À tous les utilisateurs des systèmes ARTIS icono et ARTIS pheno suivants

Nom de produit/nom commercial :	ARTIS icono biplane, ARTIS icono floor, ARTIS pheno	EU-SRN e-mail	DE-MF-000006122
Numéro de modèle :	11327600, 11327700, 10849000	Date ID action corrective	AX003/22/S, AX004/22/S

Informations de sécurité (CSI) relatives à une action corrective sur site

Objet : Mise à jour du logiciel des systèmes ARTIS avec la version logicielle VE20 à VE21

Figure 1 : Arceau en position de singularité

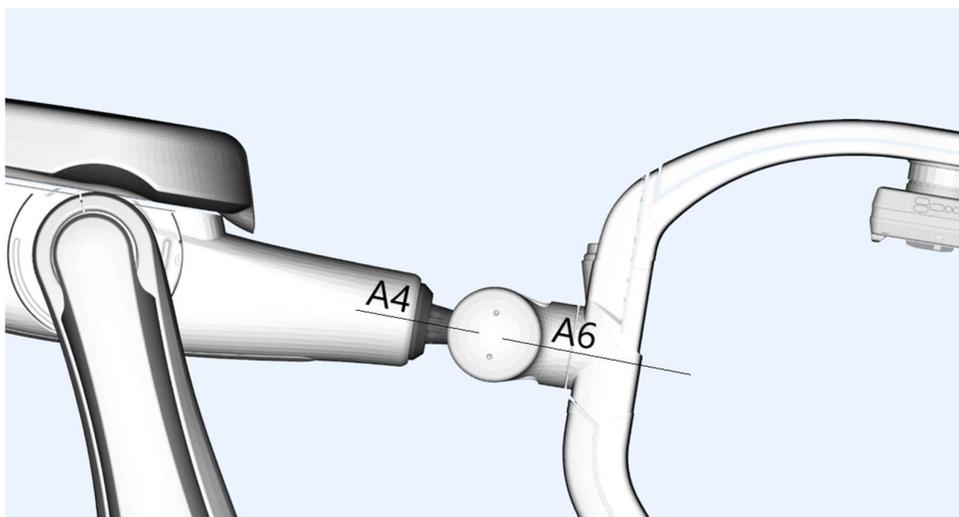
Dans des positions spéciales, cliniquement atypiques du système ARTIS pheno (voir figure 1), le robot peut se déplacer dans une position dite de singularité, dans laquelle le mouvement peut être arrêté et bloqué.

Si ce problème survient, tous les mouvements du statif sont bloqués et ne peuvent être réactivés que par un technicien de maintenance sur le site.

Le problème a été identifié sur le terrain en combinaison avec un ajustement sous-optimal du système uniquement.

Un problème de logiciel est la raison du blocage du mouvement du statif.

Le logiciel sera mis à jour.
